2021年7月13日
京大 KUCA ヒアリング資料

京都大学臨界実験装置 (KUCA)
設置変更承認申請について

【添付書類10に関する補足説明資料】

京都大学複合原子力科学研究所

図 A-1 A 架台での施設定期検査炉心

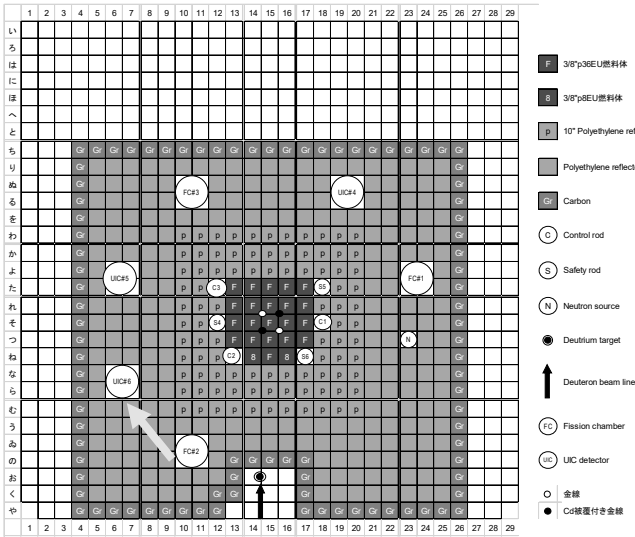
線型出力系の指示値は、核計装の検出器位置によってある程度の幅で変化する。炉心の出力上昇に対するスクラムを担保している安全出力系について、出力範囲をカバーできることを示すこと。また、高濃縮ウラン炉心における炉心配置の実績を示すこと。また、線型出力系と機器構成、機能で相違する点があれば比較すること。

安全出力系は線型出力系と同じ非補償型電離箱を使用しており、線型出力系とは別の系統(高圧電源、定圧電源、増幅アンプ)を使用している。線型出力系との相違点は出力レンジの切り替えができないことで、検出器からの入力電流が $1\mu\text{A}$ のときに表示値が 100%となるように設定されており、値が 120%となるとスクラム信号が発生される(設置変更申請書に記載)。

安全出力系は 120W 以下でスクラム信号が発することができるよう、やや炉心に近い側に配置されている。図 A-1～A-3 に各架台の 2018 年の施設定期検査時の炉心配置を示す。ここで矢印で示した UIC #6 と記載したものが安全出力系の非補償型電離箱である。
